Modulo per la presentazione delle osservazioni per i piani/programmi/progetti sottoposti a procedimenti di valutazione ambientale di competenza statale

ID: Codice procedura (ID_VIP/ID_MATTM): 12691

“Progetto di un impianto eolico denominato “Pitigliano” ubicato nei comuni di Pitigliano (GR) e Sorano (GR) costituito da 20 (venti) aerogeneratori di potenza nominale 7,0 MW per un totale di 140,0 MW con relative opere connesse ed infrastrutture indispensabili”

TESTO DELLE OSSERVAZIONI

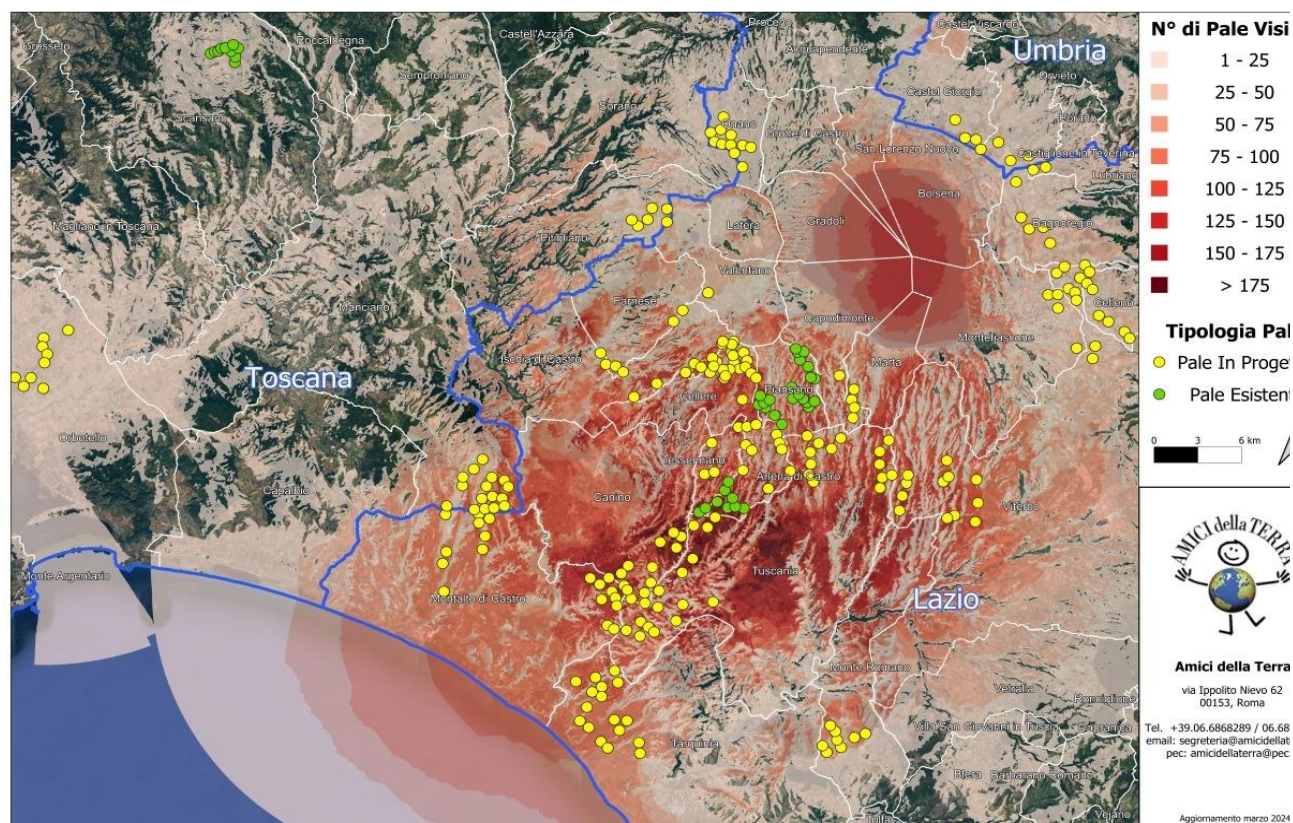
Riguardo al cumulo degli impianti FER, le mappe prodotte dalla proponente riguardano, come già evidenziato, soltanto una parte molto piccola degli impianti FER dell'area intermedia e vasta e in particolare di quelli eolici che contribuiscono a creare un notevole cumulo e la saturazione del territorio tosco laziale. Riguardo al cumulo dei soli impianti eolici si riporta la mappa dell'intervisibilità degli impianti eolici elaborata dall'Associazione nazionale “Amici della Terra”.

Se agli impianti eolici rappresentati qui sopra che non comprendono sia l'impianto eolico Pitigliano e le altre 14 pale del progetto eolico in verifica amministrativa sempre nel territorio di Pitigliano si aggiungono i migliaia di ettari (7000 fin'ora) di territorio occupato dagli impianti fotovoltaici e agrivoltaici e dalle altre tipologie appare chiaro il numero spropositato degli impianti FER nella bassa toscana e nella Tuscia.

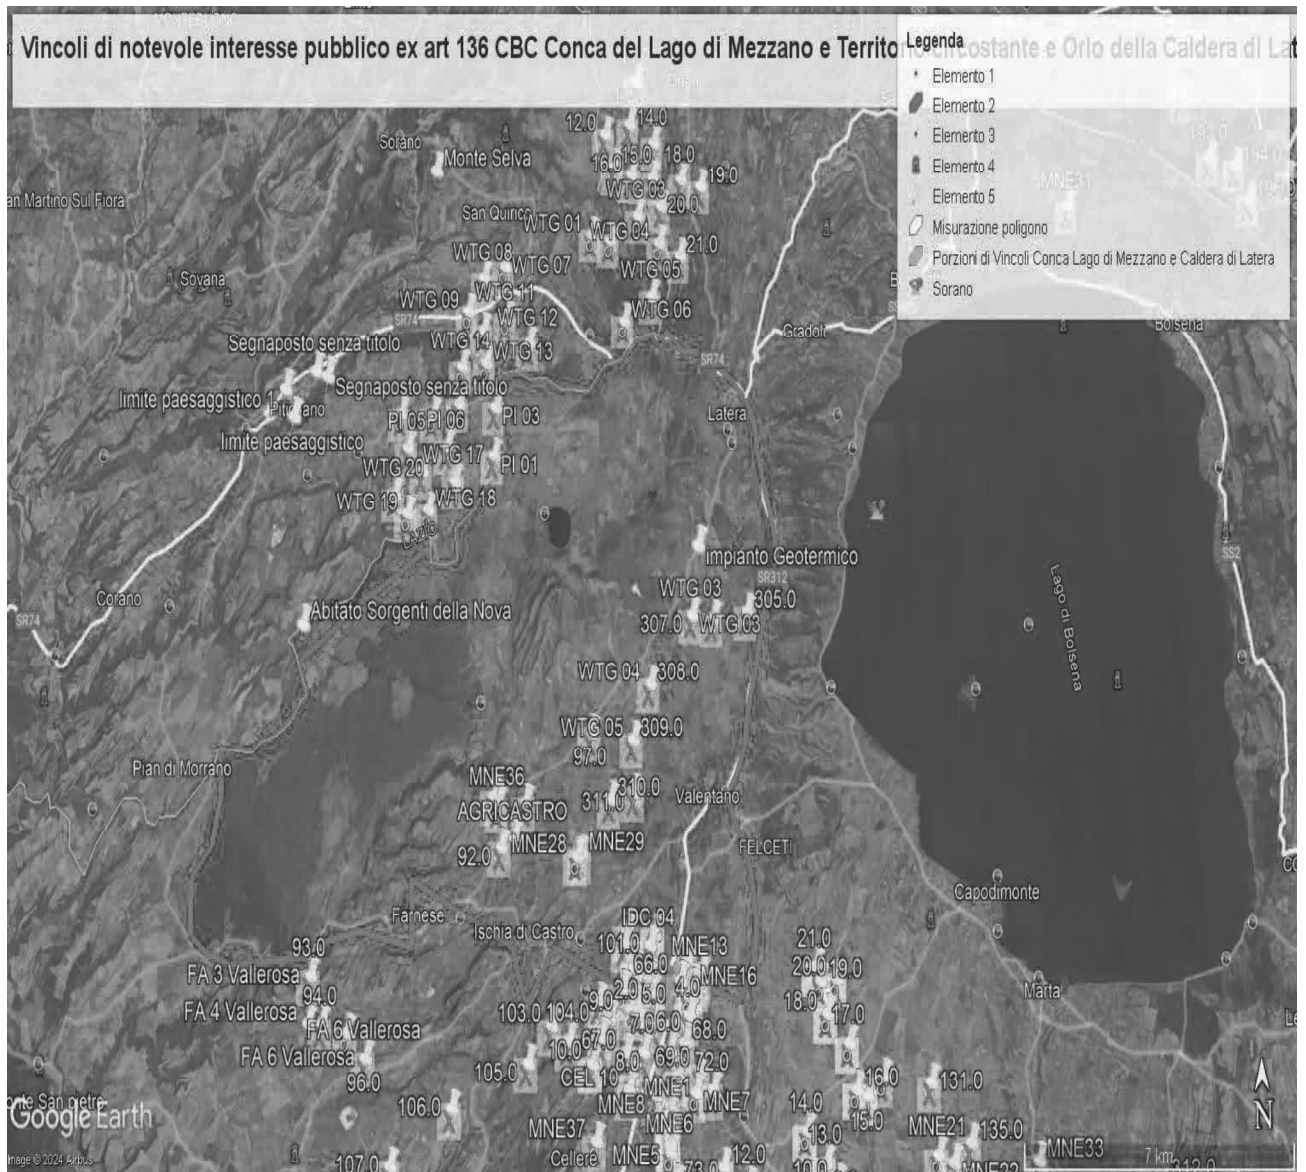
Si ricorda inoltre che il Vincolo dell'Orlo della Caldera di Latera ha cucito insieme i due vincoli enunciati e già esistenti della Conca del Lago di Bolsena (D.M. 24.10.1960 e D.M. 22.05.1985) e la Conca del lago di Mezzano e territorio circostante (DM 22.05.1976 "Conca del Lago di Mezzano e territorio circostante" e DM 22.05.1984 "Selva del Lamone") testimoniando, se ce ne fosse stato ancora bisogno, il notevole pregio paesaggistico di tutta l'area. Pregio paesaggistico arricchito dal valore naturalistico della confinante Riserva Naturale regionale "Selva del Lamone" con la sua Area Contigua e i vari siti Natura 2000 e le due aree di importanza internazionale per gli uccelli, IBA 099 Lago di Bolsena e la 012 Selva del Lamone. Inoltre, si segnala anche l'impatto sulle tradizioni agroalimentari con la zona DOC vino bianco di Pitigliano, del Pecorino Toscano DOP, dell'olio extravergine di oliva DOP Canino, la Lenticchia di Onano, il vino "Aleatico" e il fagiolo del Purgatorio di Gradoli e altri pregiati prodotti tipici locali del Biodistretto del Lago di Bolsena che comprende anche i Comuni laziali interessati dall'impianto industriale.

IMMAGINE n. 2 Impianto eolico industriale “Pitigliano” e distanze aerogeneratori dai Vincoli della Conca del Lago di Mezzano...

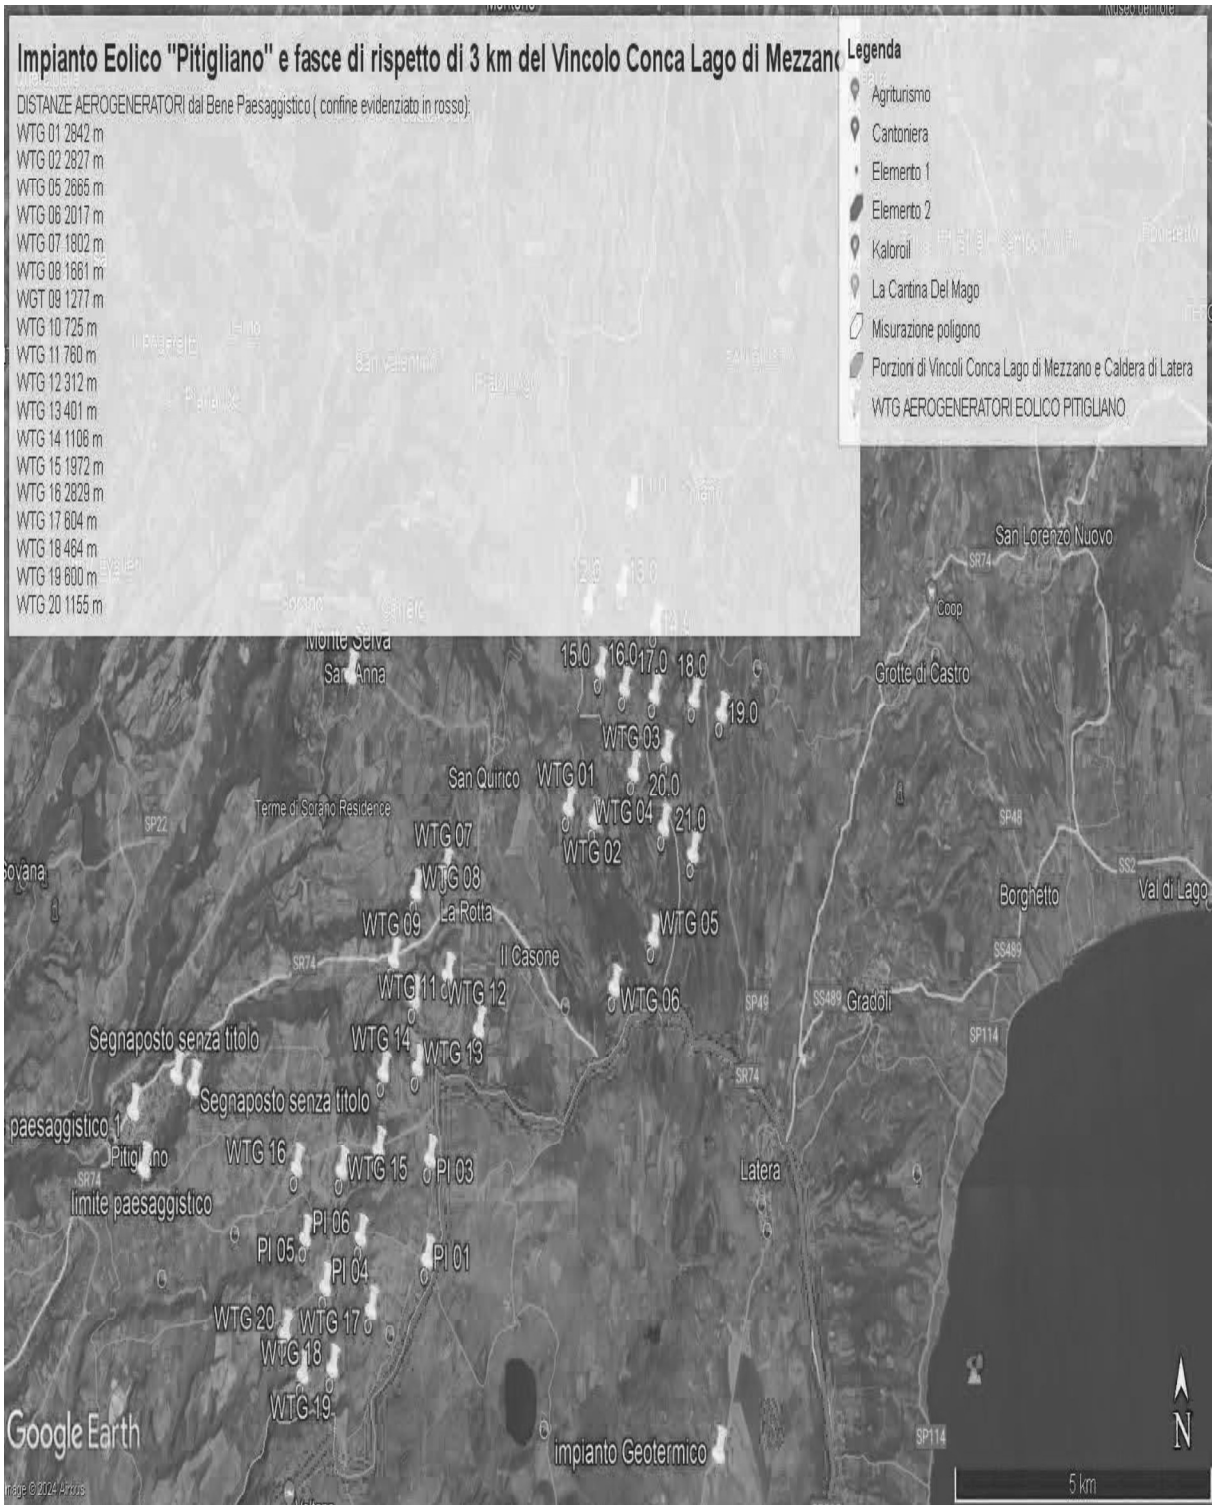
Come è illustrato nell'immagine si ribadisce che l'impianto industriale "Pitigliano" ricade completamente all'interno delle fasce di rispetto dei due vincoli di notevole

interesse pubblico e lambisce quelle di un terzo vincolo e quindi come affermato dal Consiglio di Stato nelle sentenze citate, l'impianto è insediato in area non idonea ai sensi dell'art. 20 comma 8 lettera c quater del D.Lgs. n. 199/2021 e ss.mm.ii al contrario di quanto sostiene la proponente.

IMMAGINE n. 3 Impianto eolico industriale "Pitigliano" e distanze aerogeneratori dai Vincolo "Orlo della Caldera di Latera.

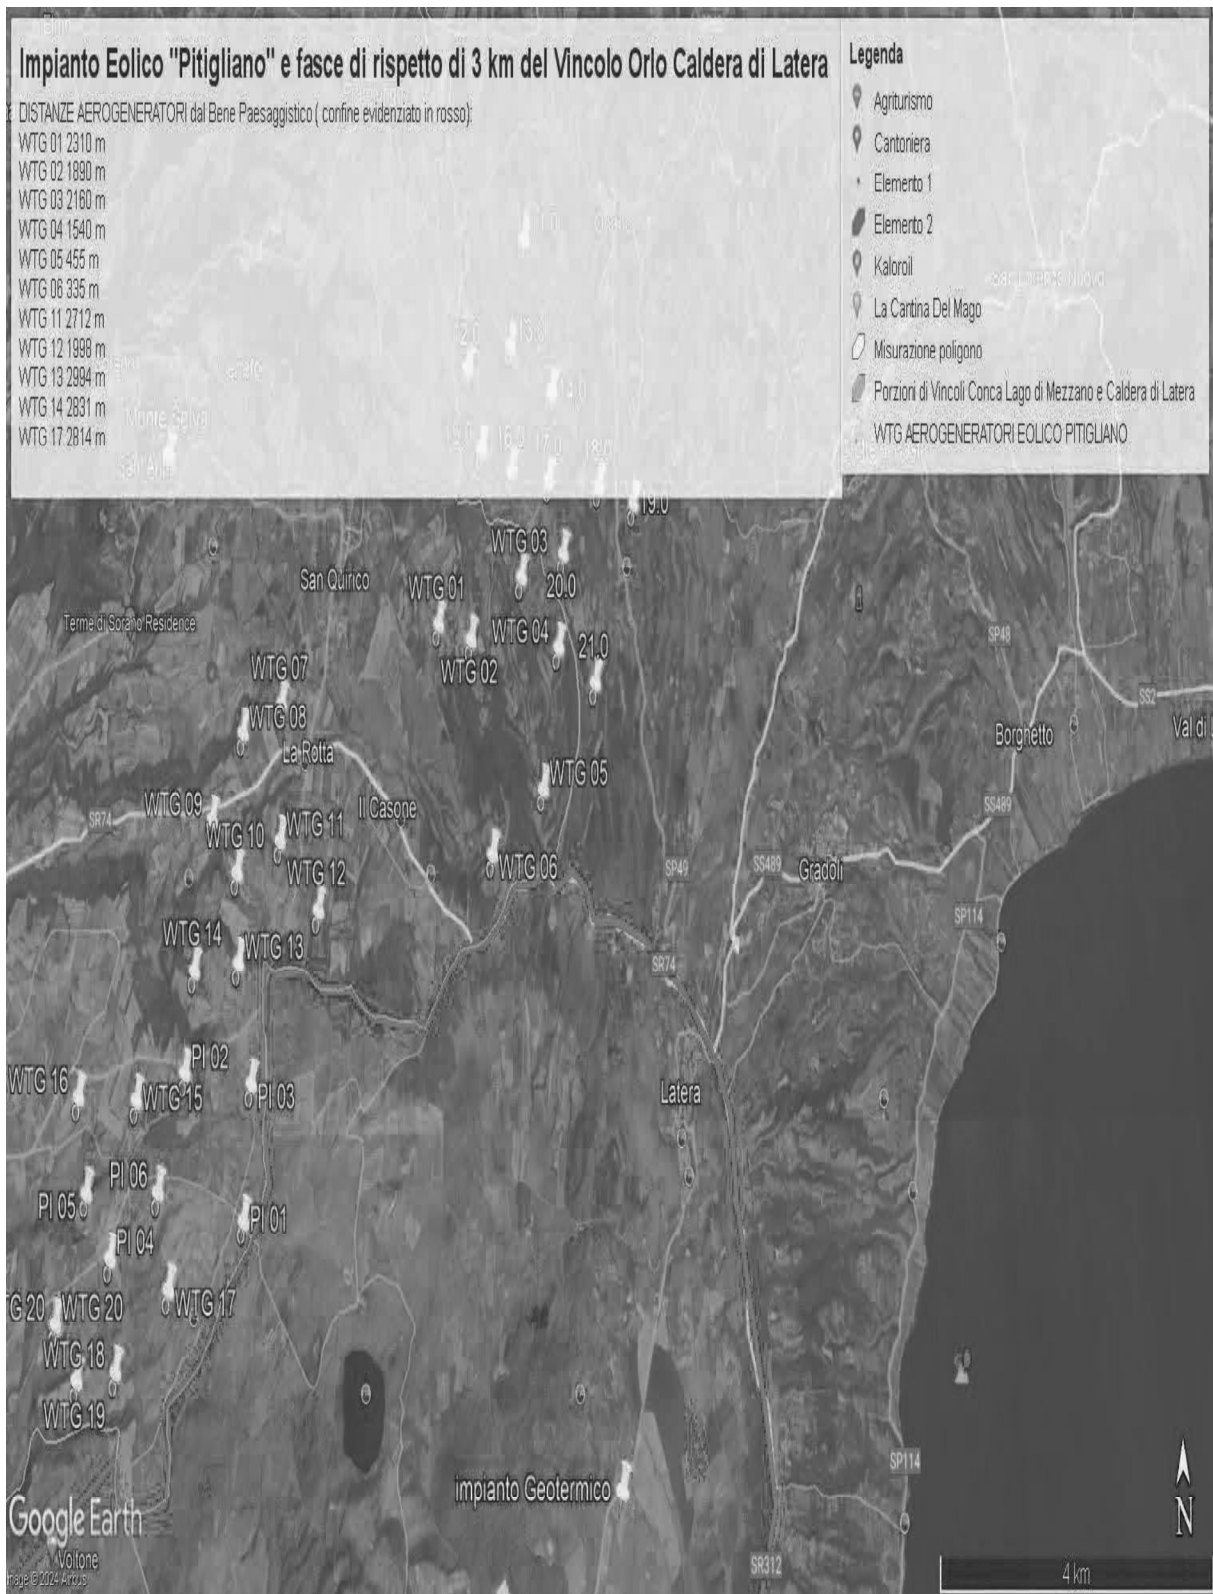
Concludendo, si evidenzia ancora che la proponente non effettuando la procedura prevista dalla Parte III delle Linee Guida nazionali ha ignorato un vincolo paesaggistico di notevole interesse pubblico istituito con un provvedimento del Segretariato regionale del Ministero della Cultura per il Lazio che ha emanato il Decreto di dichiarazione di notevole interesse pubblico n. 22 del 15.02.2024 ai sensi e per gli effetti dell'art. 136, co. 1, lett. c) e d) del decreto legislativo 22 gennaio 2004, n. 42, "Ambito paesaggistico, geologico e geomorfologico dell'orlo della caldera di

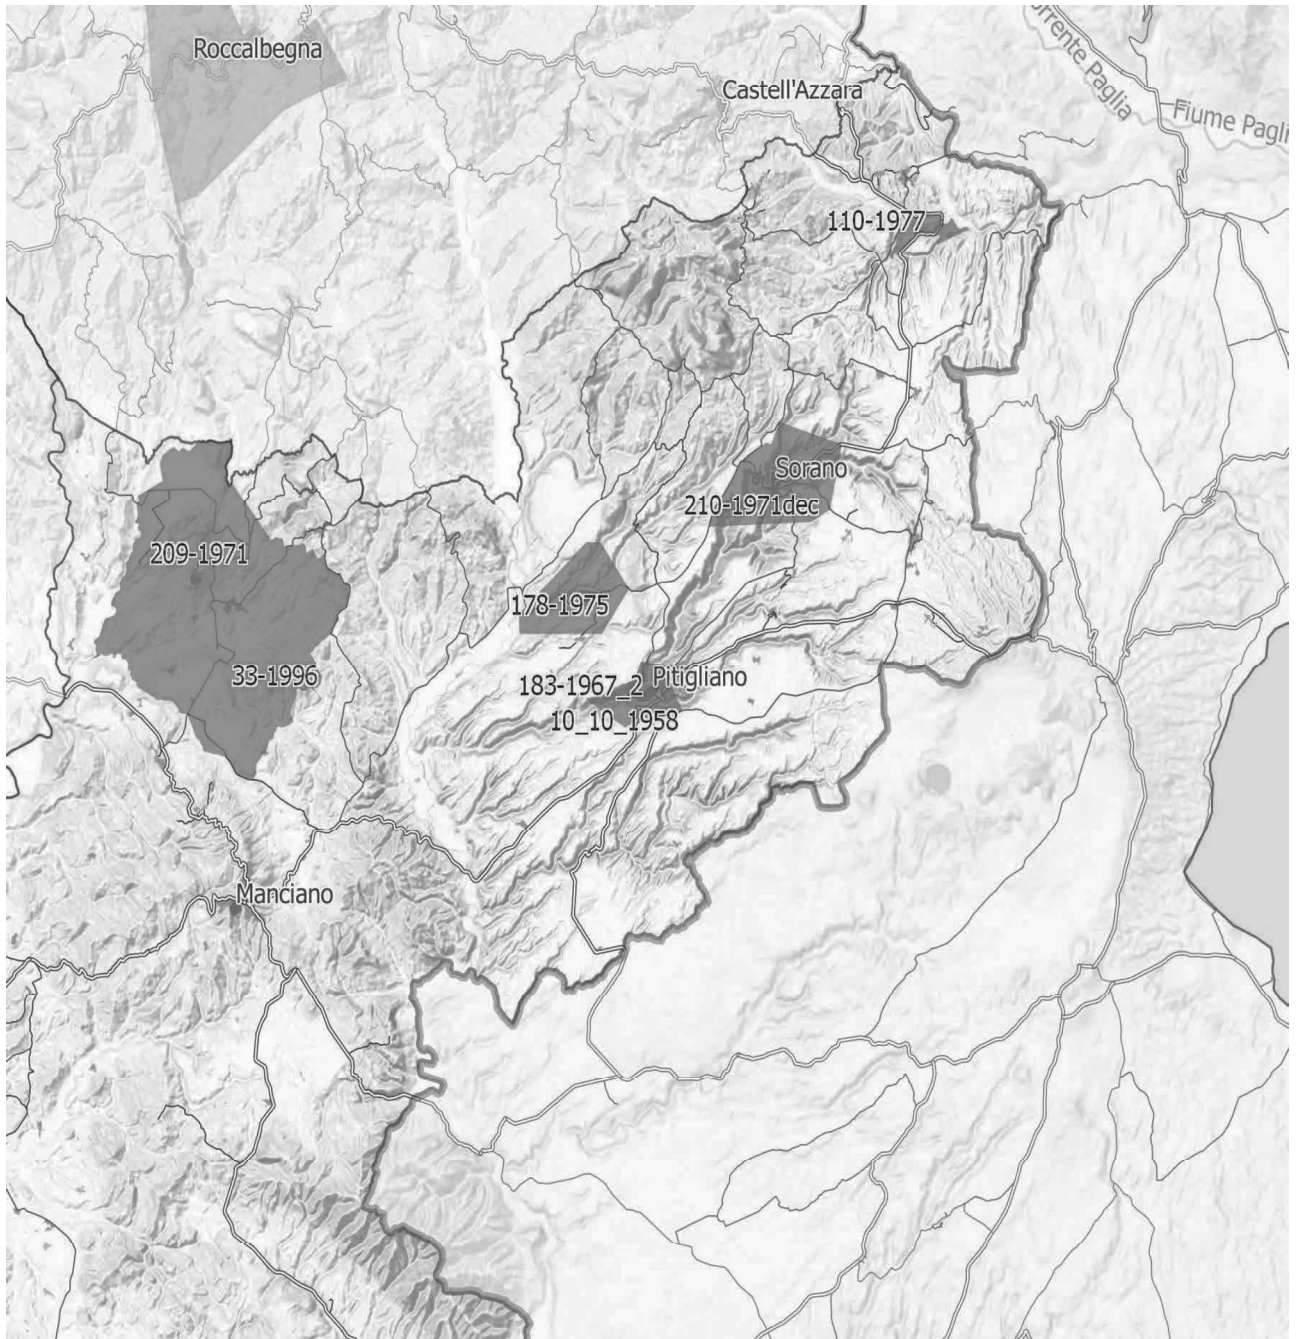
Inoltre, come sostiene la Proponente parte dell'impianto si verrebbe a trovare a 3,5 km dal centro abitato di Sorano. Infatti, tre degli aerogeneratori WTG 08, 09, 10 sono addirittura all'interno delle fasce di rispetto dei 3 km del suo vincolo paesaggistico di notevole interesse pubblico ex art 136 del CBC. Si evidenzia che così si crea

un'ulteriore incompatibilità con la tutela del Paesaggio.
